美浜発電所
原子炉施設保安規定変更認可申請（補正）の概要について
（コメント回答【高浜共通（一部）】）

2019年11月7日

関西電力株式会社

<2019年8月27日の審査会合でのコメント>

【例：85-6-3 代替原子炉格納容器スプレイ】

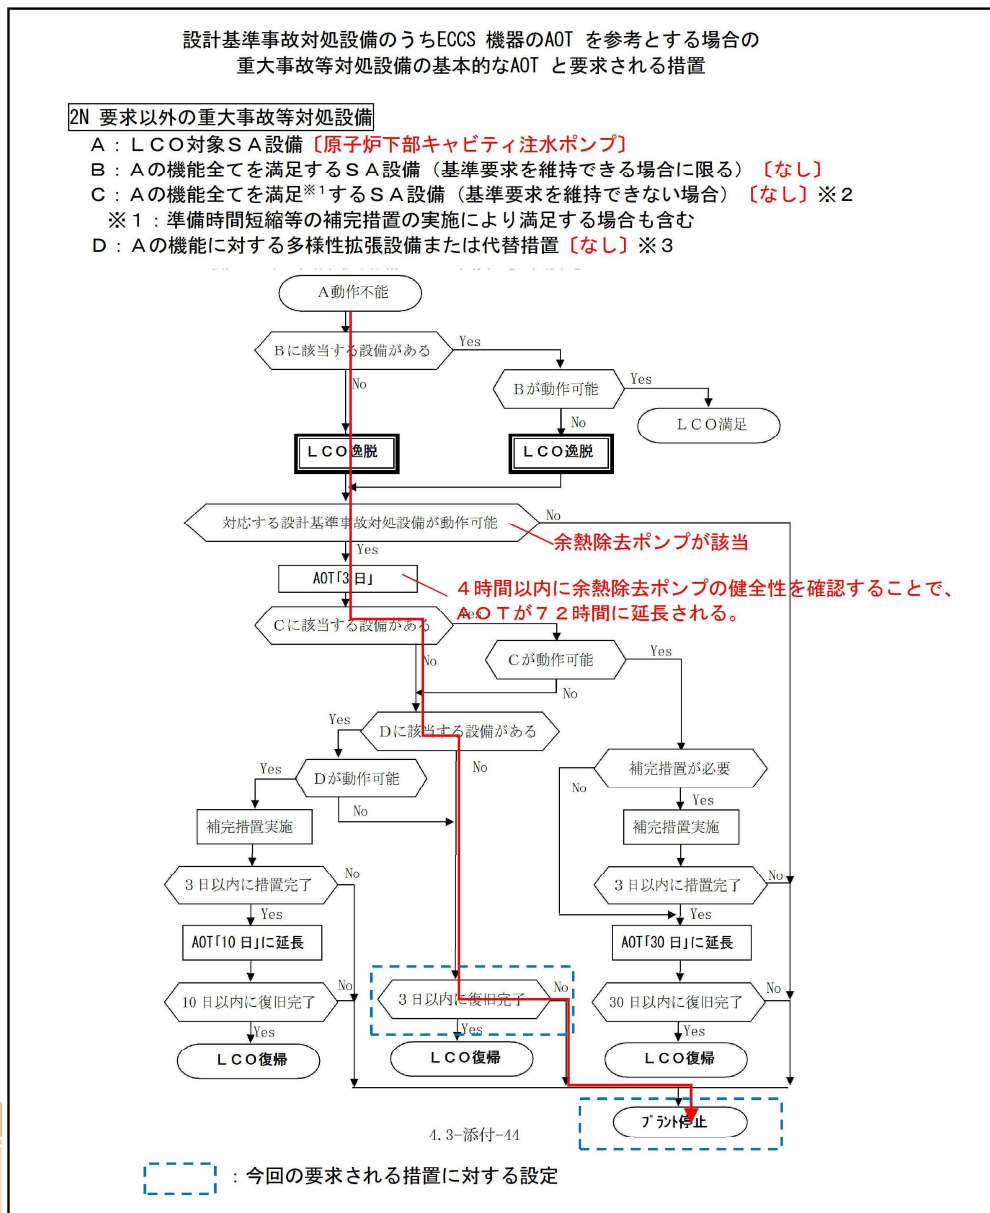
①：先行プラントとの相違点だけではなく、保安規定変更に係る基本方針と整合していることを説明すること。また、**LCO**および**AOT**の設定根拠について、特に先行プラントで前例のない部分について、詳細な説明をすること。⇒ スライド **2** ~ **10**

- 原子炉下部キャビティ注水ポンプに対する具体的なAOTの設定については、「設計基準対処設備のうちECCS機器のAOTを参考とする場合の重大事故等対処設備の基本的なAOTと要求される措置」のフローと整合するよう、規定内容を作成している。

※2 : 設置許可基準規則第五十一条の要求である原子炉格納容器下部の溶融炉心を冷却するための設備のうち、炉心の著しい損傷が発生した場合に原子炉格納容器の下部に落下した溶融炉心を冷却するための設備として、恒設代替低圧注水ポンプ及び原子炉下部キャビティ注水ポンプを要求しているため、恒設代替低圧注水ポンプは、当該システムと同等な機能を持つ重大事故等対処設備とはみなせない。

設置許可基準規則第五十一条の多様性の要求を満足する設備である内部スプレポンプについては、交流動力電源又は原子炉補機冷却機能喪失（サポート系機能喪失）時は使用できないため、当該システムと同等な機能を持つ重大事故等対処設備とはみなせない。

※3 : 当該設備において多様性拡張設備はあるが、代替するための所定の性能等を満足することが確認できていないため採用しない。

図3 漏えいを検知した場合の判断フロー

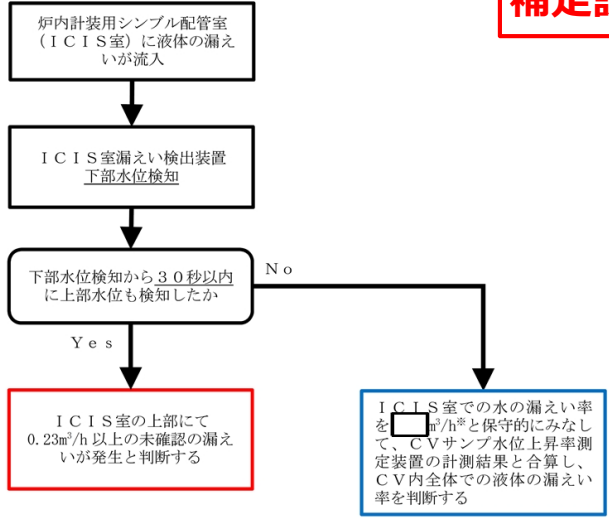
②：保安規定に反映すべき事項が漏れなく抽出されていることを、設置許可、工認の上流審査の添付（補足）資料を含めて説明すること。⇒ スライド **3**、**11** ~ **13**

原子炉下部キャビティにある I C I S 室へ液体の漏えいが流入した場合の漏えいの監視フローを図3に示す。また、図3を踏まえた保安規定変更方針を表2および表3に示す。

No.	保安規定の改正方針
No.1	新設する炉内計装用シンプル配管室ドレンピット漏えい検出装置の運用を保安規定に追加する。
No.2	炉内計装用シンプル配管室ドレンピット漏えい検出装置について、既存の格納容器サンプ水位上昇率測定装置と1セットでCV内全エリアの漏えいが検知できることを踏まえ、運転上の制限、サーベランスおよびLCO逸脱時の措置を設定する。
No.3	炉内計装用シンプル配管室ドレンピット漏えい検出装置によって検出された漏えいは、RCPB外からの漏えいと確認が困難であることを踏まえ、LCO判断を明確化する。
No.4	凝縮液量測定装置について、漏えい水の蒸気割合が少ない運転モード3, 4におけるLCO運用を明確化する。

○補足説明資料に示す、図3、表2、保安規定の改正案(表3)の内容を保安規定へ反映

取付作業イメージ

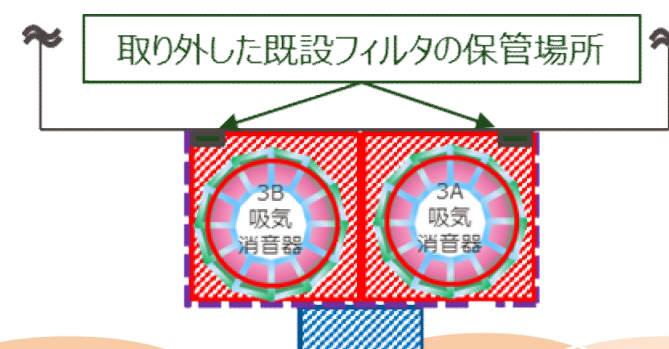
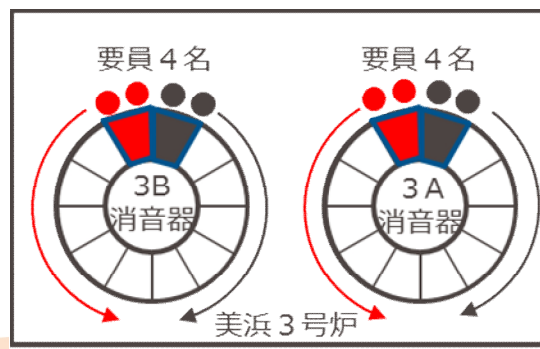
③：火山灰対策について、個々のプラント特性に応じた対策の内容について説明すること。
⇒スライド **14** ~ **20**

（1）改良型フィルタの取付作業

ディーゼル発電機の機能を維持するための対策として、フィルタの取替・清掃が容易な改良型フィルタを取り付ける。

- 必要要員数：緊急安全対策要員 8 名（現場）
- 作業時間（想定）：50分（移動10分、作業40分）
- 作業時間（模擬）：50分以内（移動10分以内、作業40分以内）

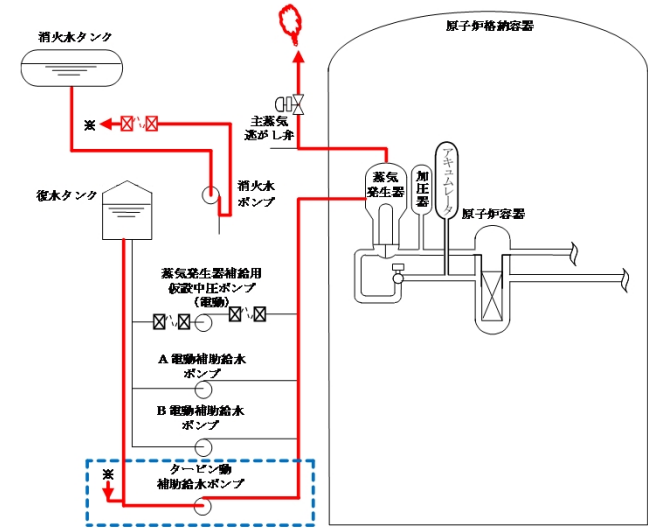
要求事項（実用炉規則第八十四条の二）		主な対応
第五号	□	イに掲げるもののほか、火山影響等発生時における代替電源設備その他の炉心を冷却するために必要な設備の機能を維持するための対策に関すること。

炉心冷却のための□項対応としては、既に整備済みの全交流電源喪失時の手順により対応する。

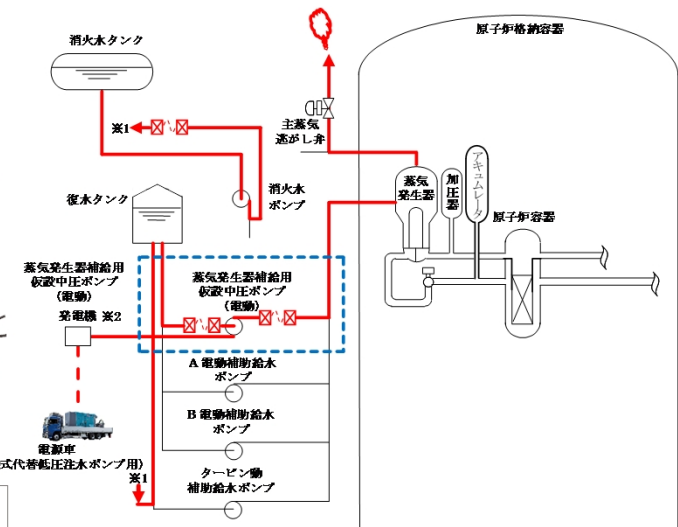
要求事項（実用炉規則第八十四条の二）		主な対応
第五号	ハ	□に掲げるもののほか、火山影響等発生時に交流動力電源が喪失した場合における炉心の著しい損傷を防止するための対策に関すること。

既に配備済みの多様性拡張設備である蒸気発生器補給用仮設中圧ポンプ（電動）を用いて蒸気発生器へ給水し炉心冷却を行う。

なお、ハ項で想定するシナリオに即した解析を実施した結果、S Gへの給水が停止することによりS Gの水位が一時的に低下するものの、仮設中圧ポンプによる注水の効果により、継続的な炉心冷却が維持できる。

仮設中圧ポンプによる注水の効果により、蒸気発生器の水位は約**23%**以上に保たれる。主蒸気安全弁の作動及び主蒸気逃がし弁による2次系強制冷却により、継続的な炉心冷却が可能である。

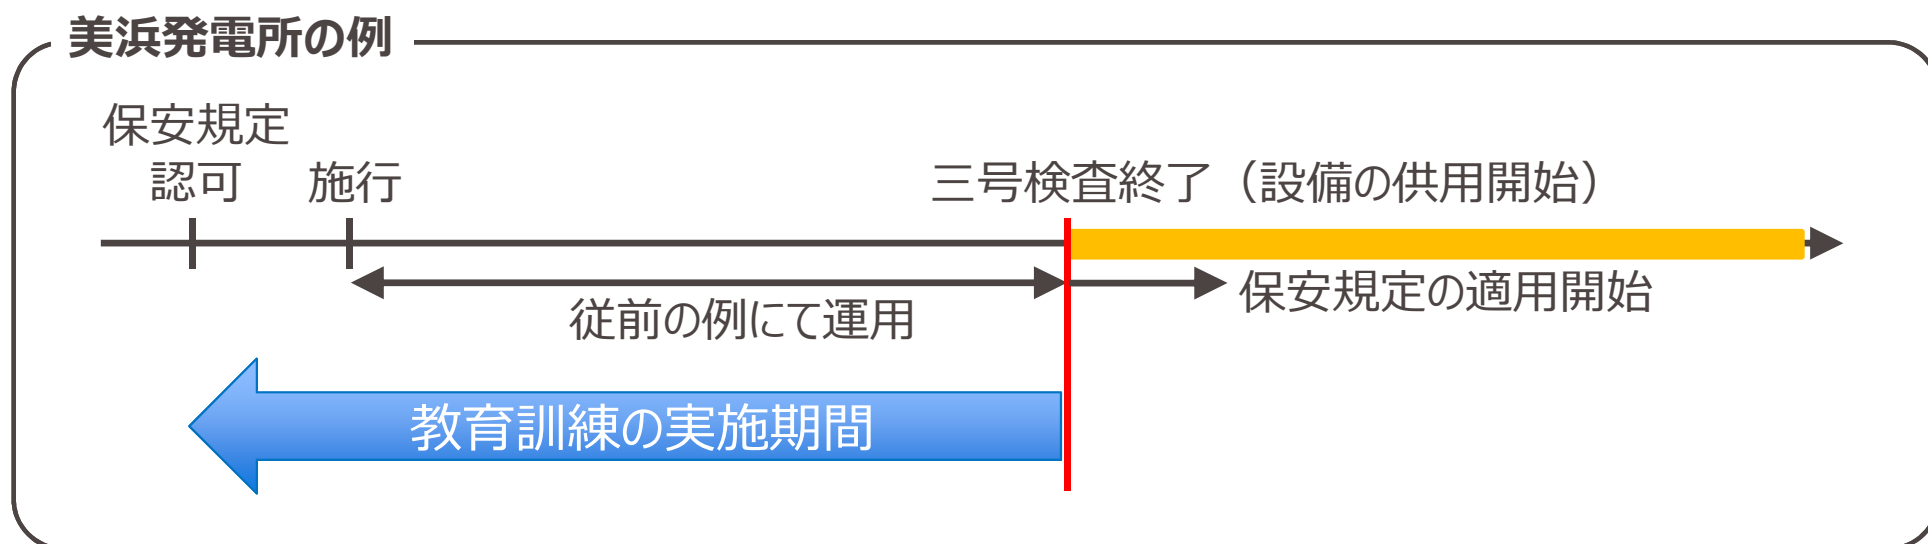
○重大事故等対処施設の使用開始前にあらかじめ実施する教育および訓練について、「あらかじめ」のタイミングについて説明すること

⇒ 「あらかじめ」のタイミングについては、S A 設備および S A 時の手順の保安規定の適用開始時期※¹と同様、原子炉に燃料を装荷する前の使用前検査（三号検査※²）が終了となる Q A 検査による最終的な確認を受けた日までとする。

※¹：原子炉に燃料体を挿入することができる状態になった時の工事の工程における各原子炉施設に係る使用前検査終了日以降に適用する。

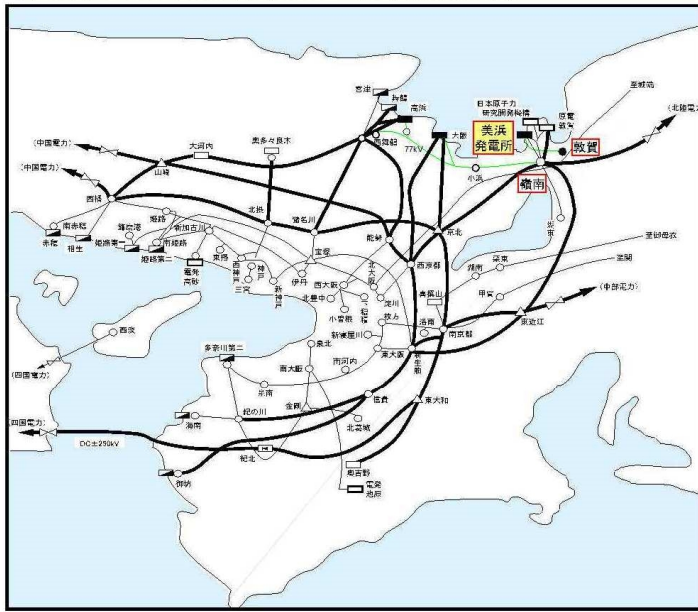
○訓練の結果が悪かった場合の対応について説明すること。

⇒力量付与後、成立性の確認訓練において、有効性評価における手順の成立性が確認できず、力量が確保できていないと判断した場合には、以下の、保安規定第13条および添付3に記載されており、体制から除かれる運用となっている。また、教育訓練を実施した結果、力量を持った要員が確保できない場合は、原子炉停止措置を実施することとしている。

成立性の確認により、力量を確保できていないと判断した場合は、速やかに以下の措置を講じる。

- (a) 所長および原子炉主任技術者に報告するとともに、その原因を分析、評価し、改善等、必要な措置を講じる。
- (b) 成立性の確認を任意の班が代表して実施する場合、力量を確保できていないと判断された者と同じ役割の者に対して、必要な措置の結果を踏まえ、力量が確保できていないと判断された個別の操作および作業を対象に、役割に応じた成立性の確認訓練を実施し、力量が確保できていることを確認し、所長および原子炉主任技術者に報告する。
- (c) (b)項の措置により、力量が確保できる見込みが立たないと判断した場合は、所長および原子炉主任技術者に報告する。
- (d) 力量を確保できていないと判断された者については、必要により、改めて原因を分析、評価し、改善等の必要な措置を講じ、力量の維持向上訓練を実施した後、力量を確保できていないと判断された成立性の確認訓練を実施し、力量が確保できていることを確認する。
- (e) (d)項の措置により、力量が確保できていると判断した場合は、所長および原子炉主任技術者に報告する。

美浜3号炉 工事計画認可申請書(美浜3号炉 新規制基準適合)
 【平成28年10月26日認可】 添付資料(設定根拠)より抜粋

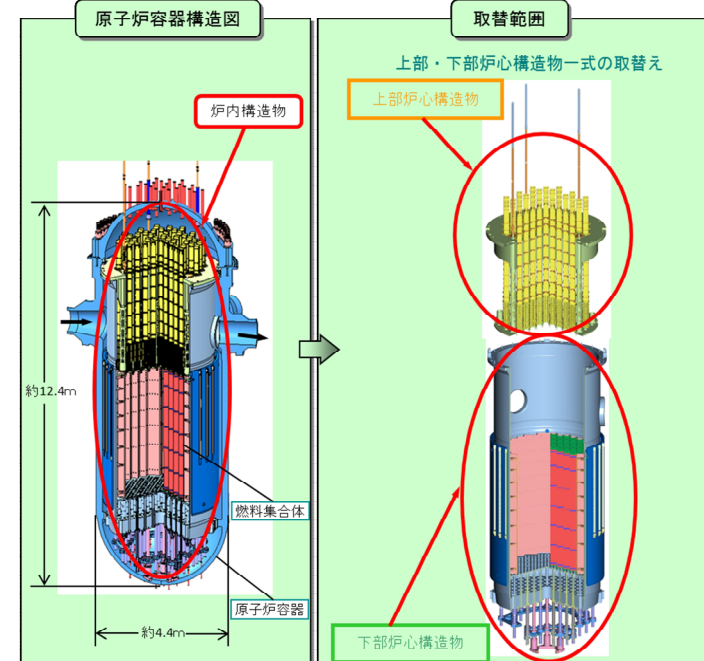
- 炉内構造物取替えに伴い原子炉容器頂部体積の増加等により1次冷却材体積が約2m³増加する。この影響により、出力運転中に安全上必要なほう酸水量が若干変更。
- 運転上の制限を設定する設備について、上流規制（工認）に基づき設定。

設計基準対象施設として使用するほう酸タンクの容量は、ほう酸水の濃度12wt%を踏まえて設定する。燃料取替停止操作のために必要な量約36.0m³ (注1) 及び、最大反応度値を有する制御棒クラス1本が挿入されていない状態での低温停止操作のために必要な量17.6m³ (注2) を基に設定しており、これらの合計約53.6m³を、2個の容器に貯留するのに必要な容量は26.8m³となるため、これを上回る容量として30.3m³/個以上とする。
